# **ESTUDIO DE IMPACTO AMBIENTAL**

**Proyecto  
“RESIDENCIAL LAS  
GOLONDRINAS”**

**Respuesta a la Nota DRCC-321-2025**

**Promotor  
RESIDENCIAL LAS GOLONDRINAS,  
S.A.**

**ANEXO 1**  
**PLANTA DE TERRACERÍA**

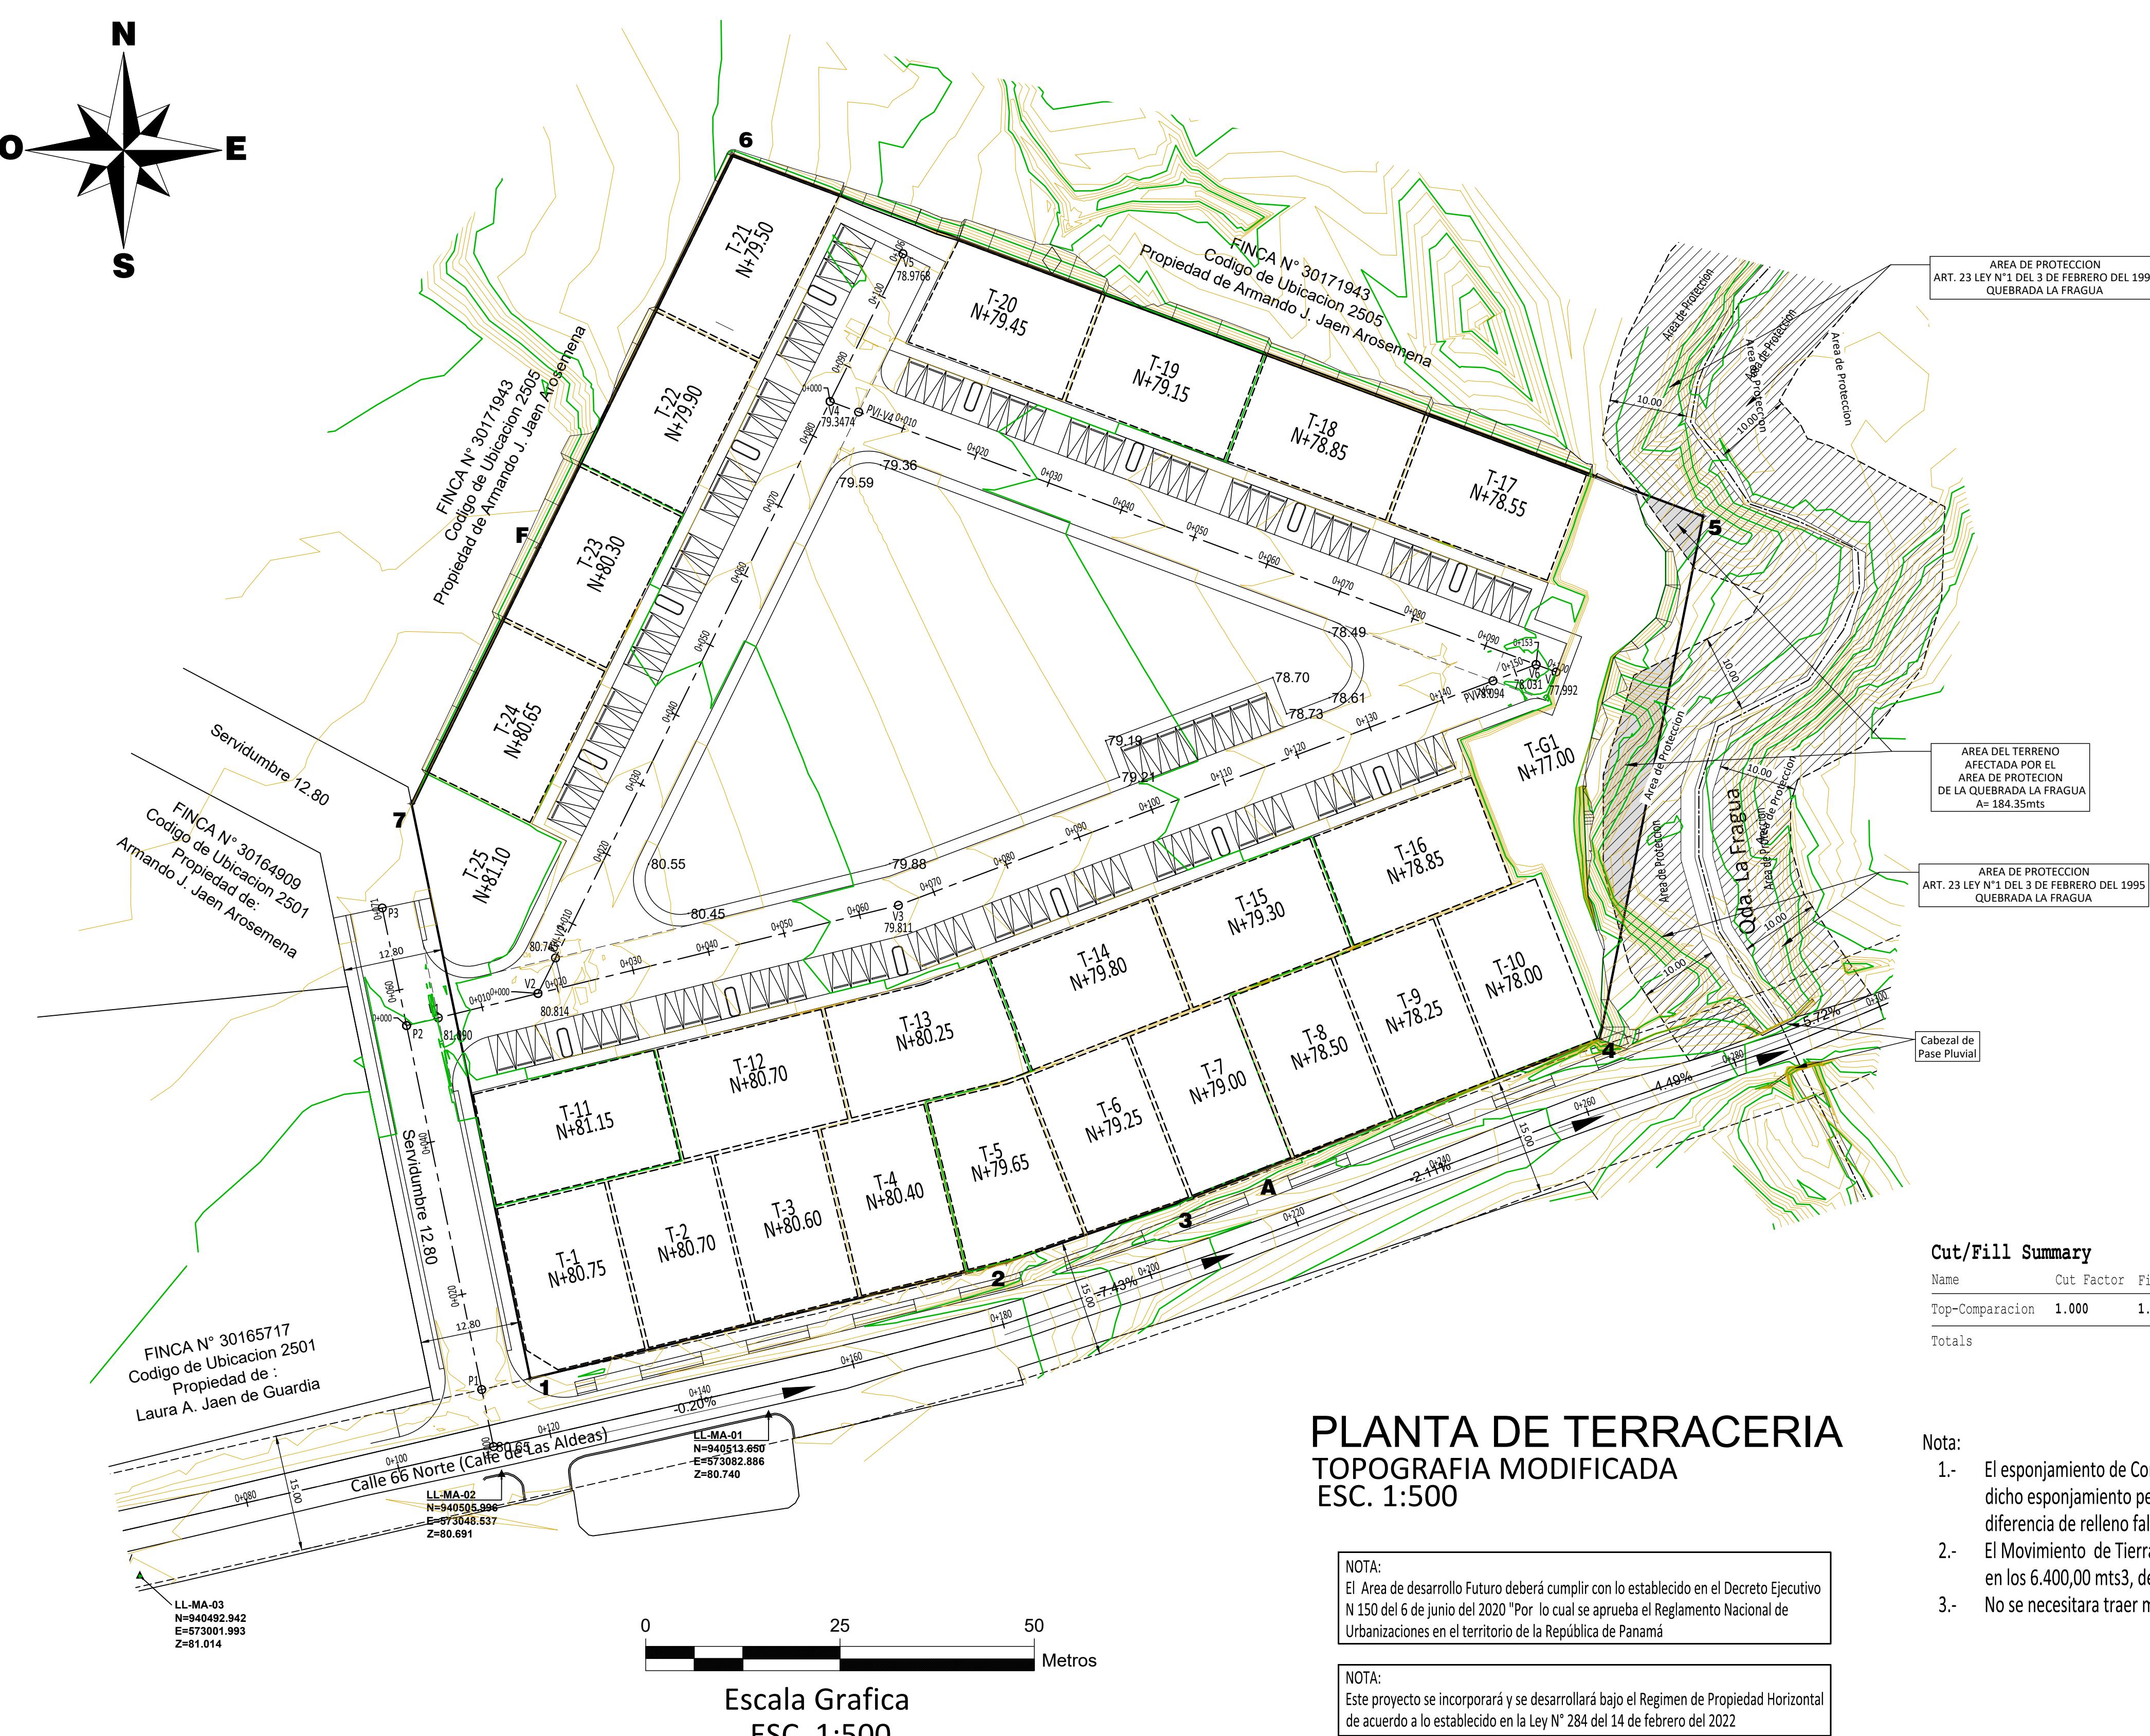
- El promotor deberá presentar el plano con el diseño del proyecto contemplando los niveles de terracería segura y la protección de la fuente hídrica que pasa por el polígono.
- Presentar medidas de mitigación para la protección de la fuente hídrica (quebrada La Fragua).

- *Indicar a cuántos metros de la quebrada La Fragua iniciarán los trabajos de construcción, ya que se observa en varios planos presentados en el EsIA, puntos del polígono sobre el área de protección de la quebrada.*
- *El promotor deberá indicar mediante coordenadas UTM, Datum WGS 84 a dónde será llevado el material vegetal (sitio de botadero).*

- En el Anexo 1, se presenta el Plano con el diseño del proyecto, contemplando los niveles de terracería segura y el área de protección de la Quebrada La Fragua.

- Respetar la superficie de 184.35 m<sup>2</sup> de la zona de protección que se encuentra definida en el plano de diseño.
- Las actividades de construcción del proyecto se llevarán a cabo fuera del área de protección de la Quebrada La Fragua. En este sentido, las obras se iniciarán a partir de los 11 metros de distancia desde el cauce, respetando así la franja de protección establecida. Tal como se detalla en el Plano del Anexo 1, una porción del área de protección de la quebrada se encuentra dentro de los límites de la finca; no obstante, esta zona será debidamente demarcada y preservada, sin intervención alguna por parte del desarrollo urbanístico.

- Como se observa en los planos del Anexo 1, Planta de Terracería, parte del área de protección de la Quebrada La Fragua se encuentra dentro de la finca donde se desarrollará el proyecto, motivo por el cual se indicó en el estudio hidrológico la redacción de "... que va a requerir una evaluación del proyectista, para cumplir con la servidumbre." Estas áreas que se encuentran dentro del área de la finca corresponden a una superficie de 184.35 m<sup>2</sup>. los cuales se encuentran identificados en el plano como "ÁREA DEL TERRENO AFECTADA POR EL ÁREA DE PROTECCIÓN DE LA QUEBRADA LA FRAGUA". Las cuales no serán afectas por la construcción de la obra. Igualmente en el Estudio de Impacto Ambiental, en el plano presentado en las páginas 48, 50, 57 se observa la delimitación del área de terreno afectada por el área de protección correspondiente a 184.35 m<sup>2</sup>. E Igualmente en el plano de lotificación página 198, se observa el área de protección de la Quebrada La Fragua y que ninguna estructura y/o infraestructura se encuentra dentro de la misma.

- El promotor del proyecto no tiene contemplado realizar intervención a la Quebrada La Fragua, en el planos adjunto en Anexo 1, se observa que se establece el área de protección de la quebrada y se delimita la parte del área de protección que se encuentra dentro de la finca y en la cual no se realizarán intervenciones de construcción, sino fuera de esta zona.
7. *Adicional a lo anterior en el Estudio Hidrológico indica en sus recomendaciones instalar dos (2) tubos de PVC de diámetro nominal de 450 (18plg.), que mantenga la pendiente promedio del cauce 0.44%, para evitar crecidas y erosión en taludes. Y Cumplir con la altura segura para las estructuras e instalaciones.*
- *El promotor deberá indicar mediante coordenadas UTM, Datum WGS84 el recorrido de las tuberías.*

**ANEXO 3**  
**PLANTA DE SISTEMA SANITARIAS**

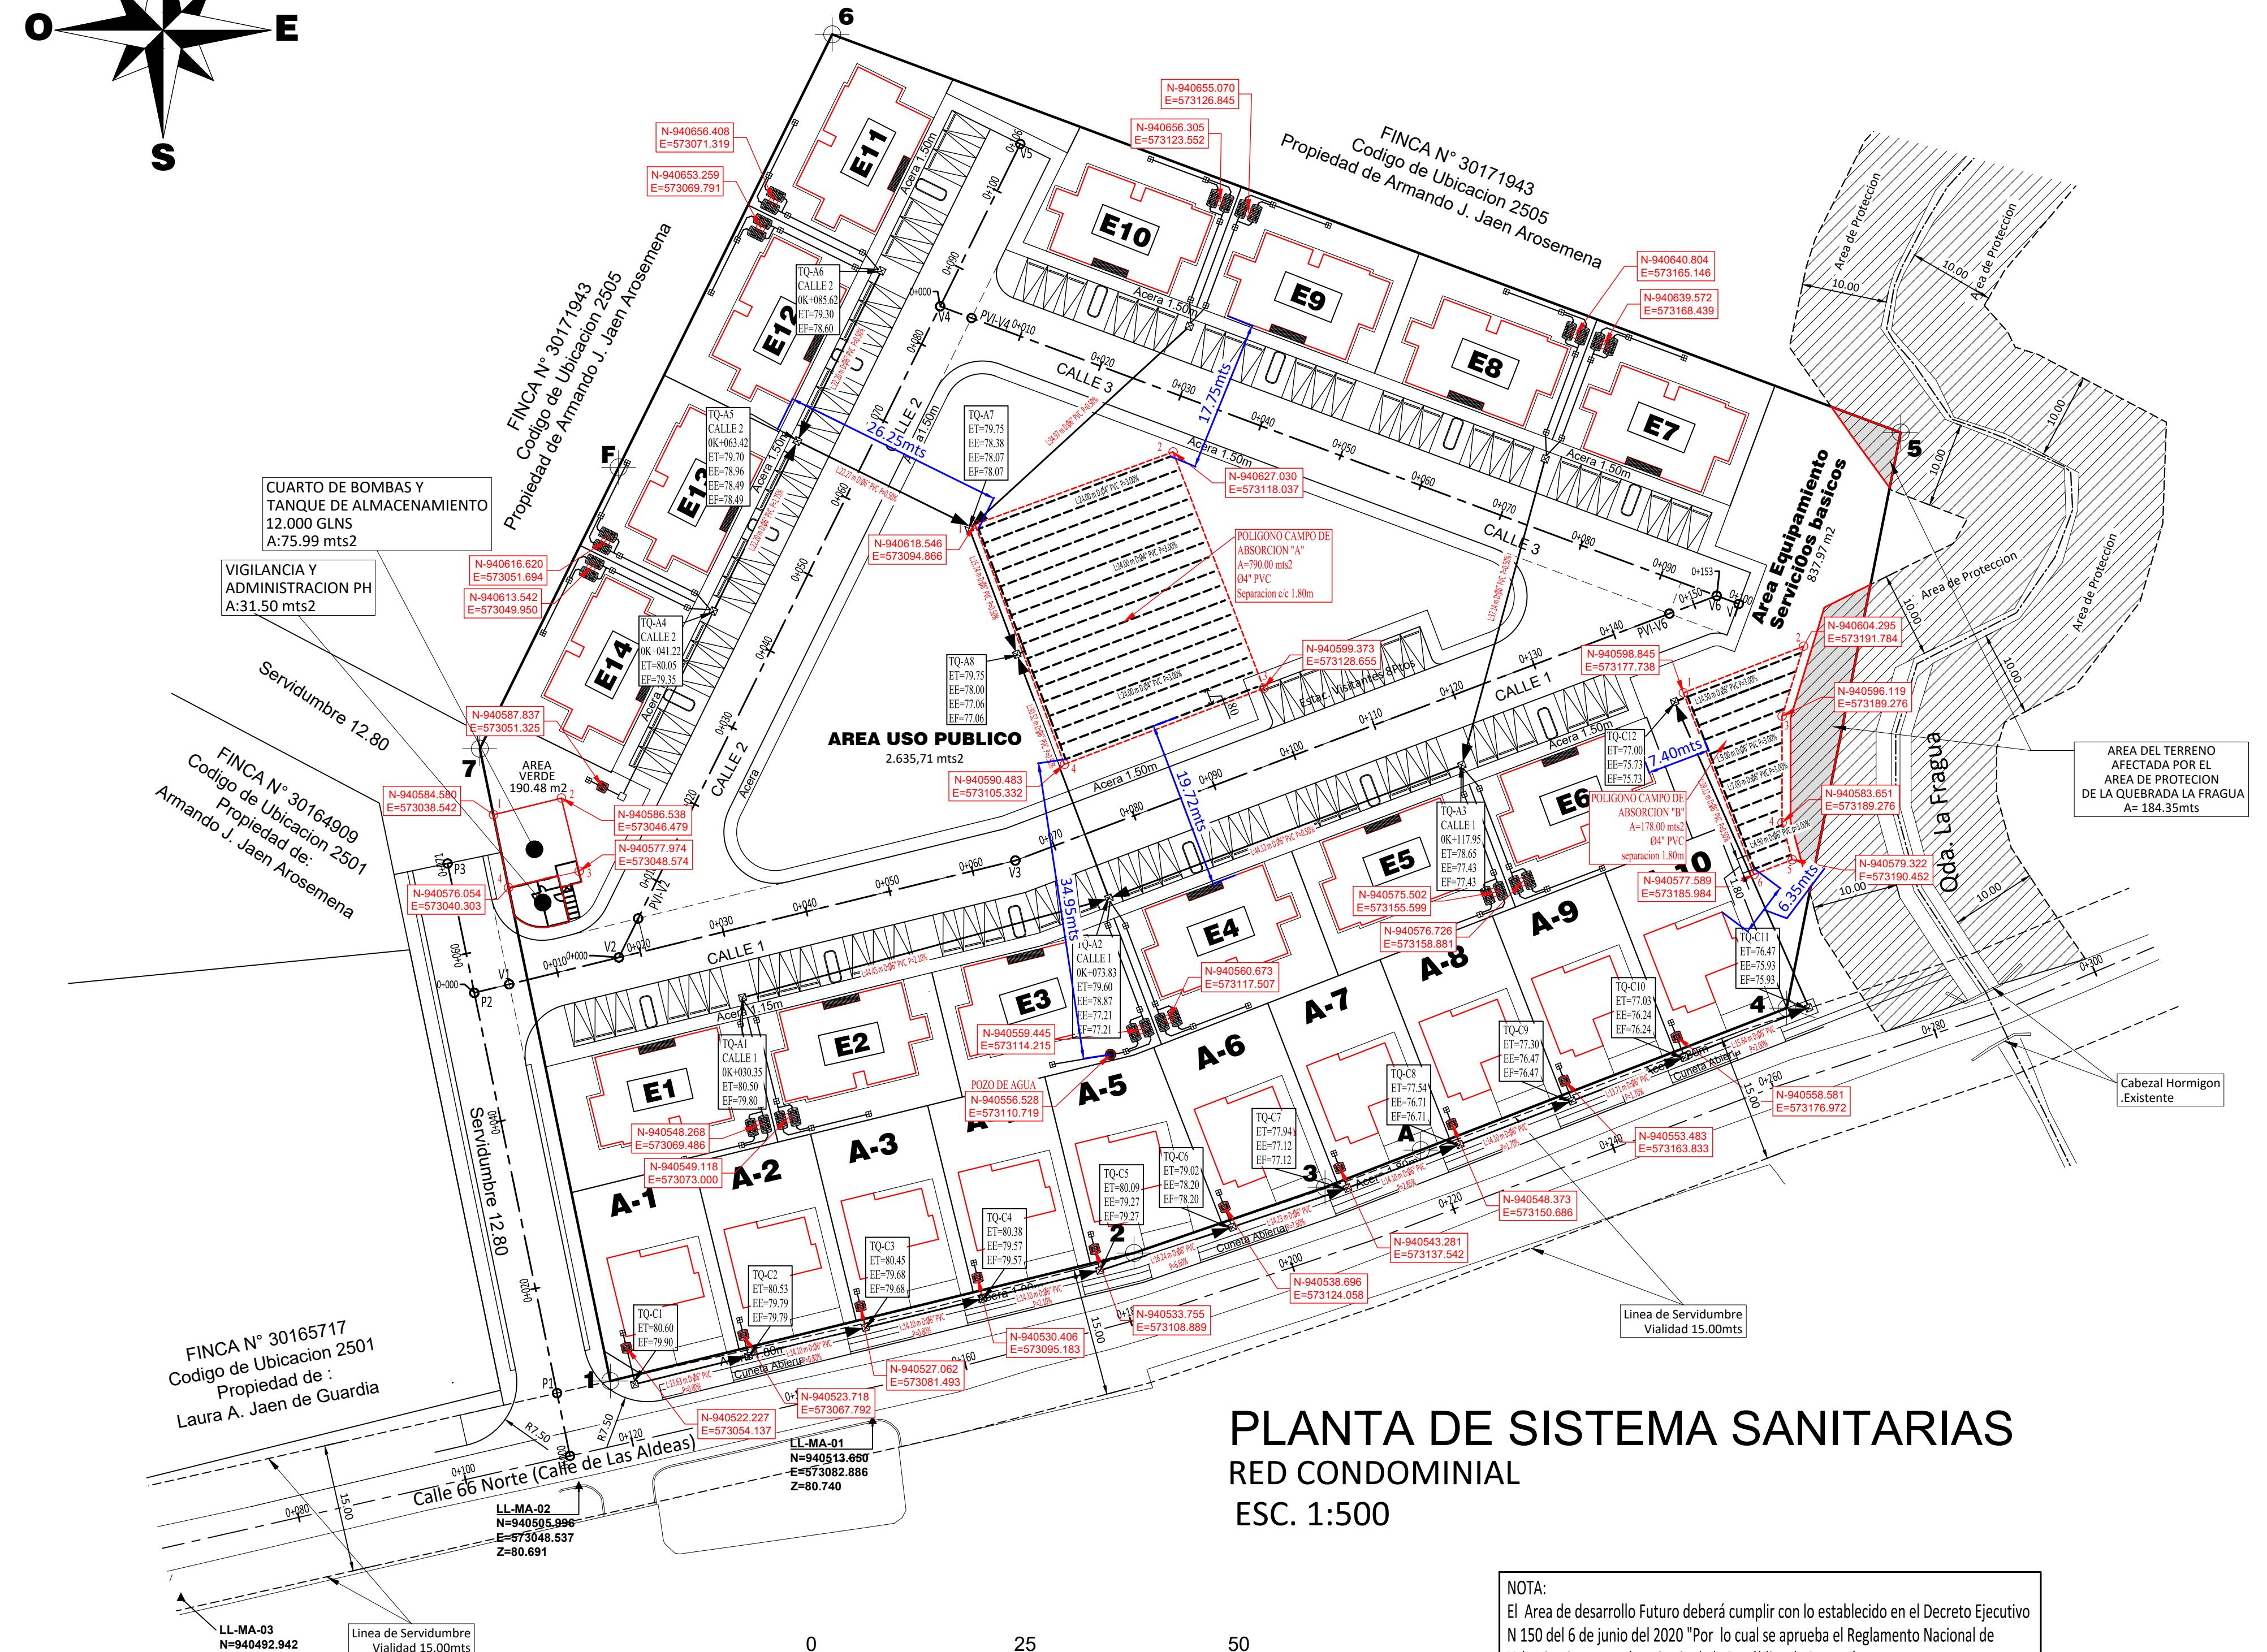
- *El promotor deberá indicar que técnica o metodología utilizarán para garantizar una mayor capacidad de infiltración del terreno.*
- *El promotor deberá presentar planos del recorrido del drenaje sanitario debidamente firmado y sellado por una persona idónea*
- *El promotor deberá presentar el Visto Bueno por parte del Ministerio de Salud sobre los resultados de las pruebas de percolación presentadas, ya que las mismas indican que los suelos son semipermeables y el drenaje malo.*
- *Indicar mediante coordenadas la ubicación del pozo de agua e indicar a que distancia se ubicará del campo de infiltración.*

*13. En el plano de anteproyecto presentado página 464, no se visualiza la ubicación del pozo de agua, ni la Planta de Tratamiento de Aguas Residuales, Por lo que se debe presentar el plano con todos los componentes del proyecto.*

- En el plano denominado Planta de Sistema Sanitario anexo 3, se observan las ubicaciones de las Plantas de tratamientos de aguas residuales en su punto de conexión al sistema sanitario. Como se ha indicado en respuestas anteriores el promotor ha realizado un cambio en el sistema de tratamiento de aguas residuales previsto, por plantas de tratamientos anaeróbicas compactas individuales por casas y edificios, las cuales estarán subterráneas conectadas a las casas y edificios y al sistema sanitario del residencial y descarga a los campos de absorción. Por lo cual la distancia entre las PTAR y las casas y edificios se encuentran 2 a 3 metros de distancias, estás estarán subterráneas.

- En el Anexo 3 se presenta el plano del recorrido del drenaje sanitario para el proyecto. Sin embargo, este documento corresponde al anteproyecto, ya que el diseño final aún no ha sido culminado por la etapa en que nos encontramos. Además, cabe destacar que la aprobación de planos del sistema sanitario no es competencia del Ministerio de Ambiente, conforme a lo establecido en el Decreto Ejecutivo 1 de 1 de marzo de 2023 y su modificación, el D.E. 2 de 27 de marzo de 2024. La responsabilidad de aprobar estos planos recae en el Ministerio de Salud y el Instituto Nacional de Acueductos y Alcantarillados Nacional (IDAAN), tras la aprobación del Estudio de Impacto Ambiental. La información necesaria será entregada a dichas instituciones por parte del profesional competente, quienes emitirán la aprobación o sugerencias correspondientes.

- La coordenada del pozo de agua es la siguiente 940556.528 m N/ 573110.719 m E, la distancia del pozo al Campo de Absorción “A”, el más cercano, corresponde a 34.95 metros de distancia. Además, en el Plano del Anexo 3, se pueden observar las distancias a las diferentes edificaciones del proyecto.
